**PROCEDURA DI VERIFICA DI ASSOGGETTABILITÀ A VIA DEL PROGETTO
DENOMINATO "INCREMENTO CAPACITÀ DI TRASFORMAZIONE LATTE"**

RISPOSTA ALLE INTEGRAZIONI RICHIESTE DALLA REGIONE EMILIA ROMAGNA

FASC. 1311/05/2022

**Il Proponente
LATTEGRA INDUSTRIA CASEARIA SPA
Amministratore delegato
Lorenzo Marini**

Fig. 09 a – Mappa del rumore - h 1,5 m – periodo diurno

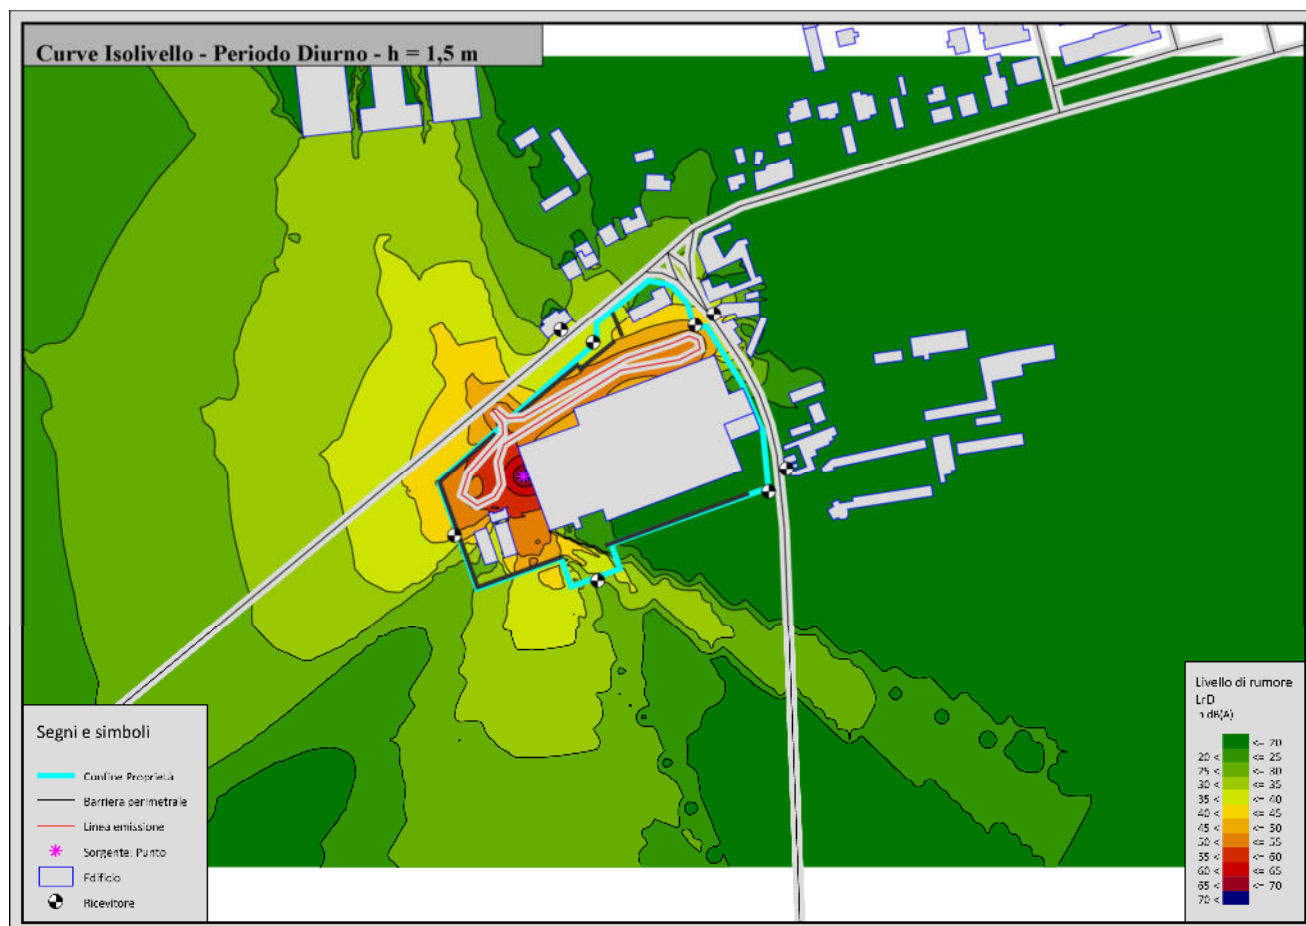
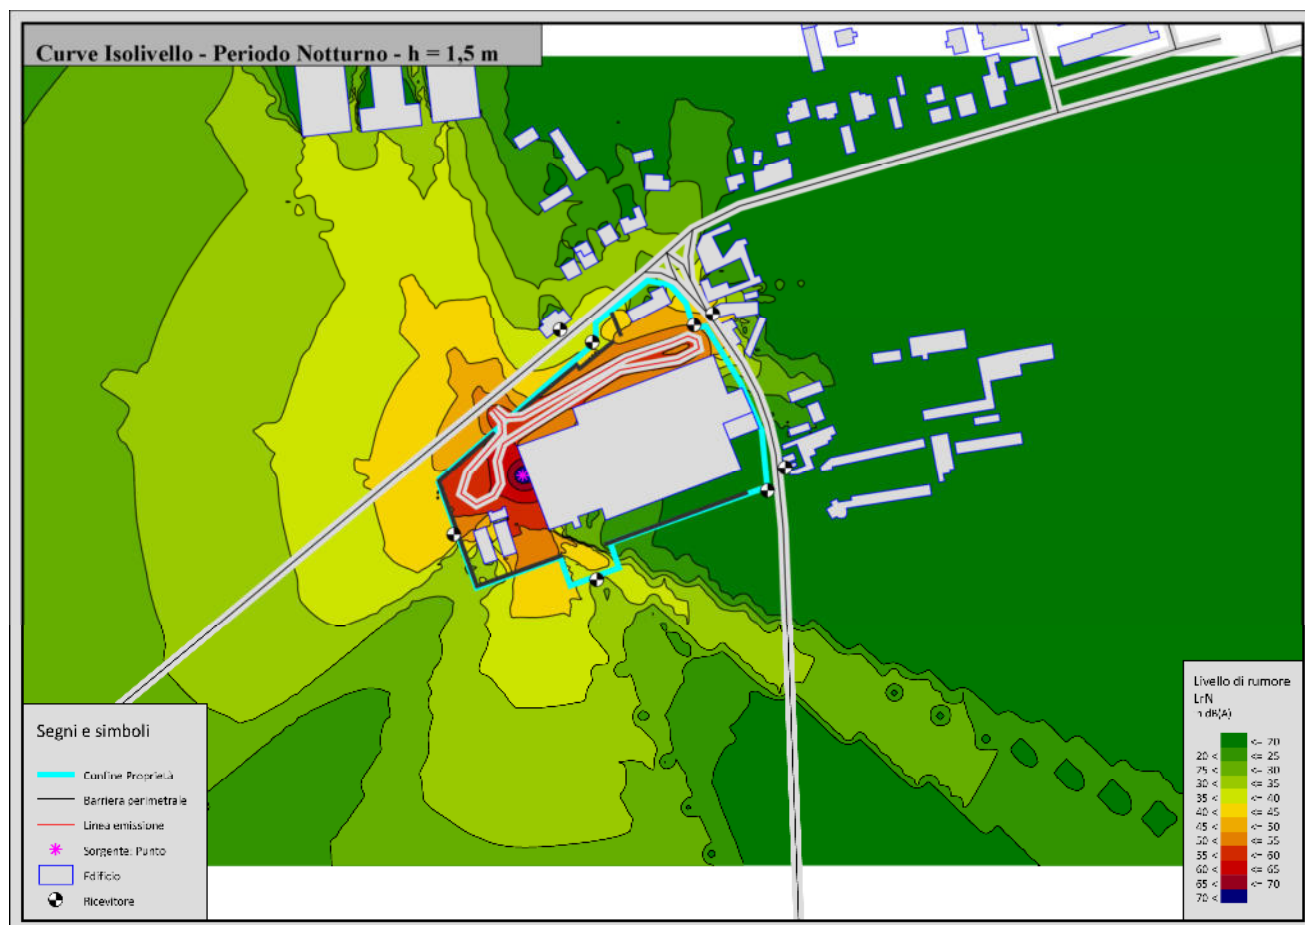
6. **Relazione previsionale di impatto acustico ante e post-intervento, visto che l'incremento di capacità produttiva potrebbe comportare un aumento delle emissioni acustiche legate sia al traffico veicolare che al processo produttivo stesso;**

Si riporta di seguito (Fig. 09 a e 09b) la mappa del rumore rappresentativa del contributo stimato sulle 16 ore del periodo diurno e sulle 8 ore del periodo notturno considerando l'attività della modifica in progetto.
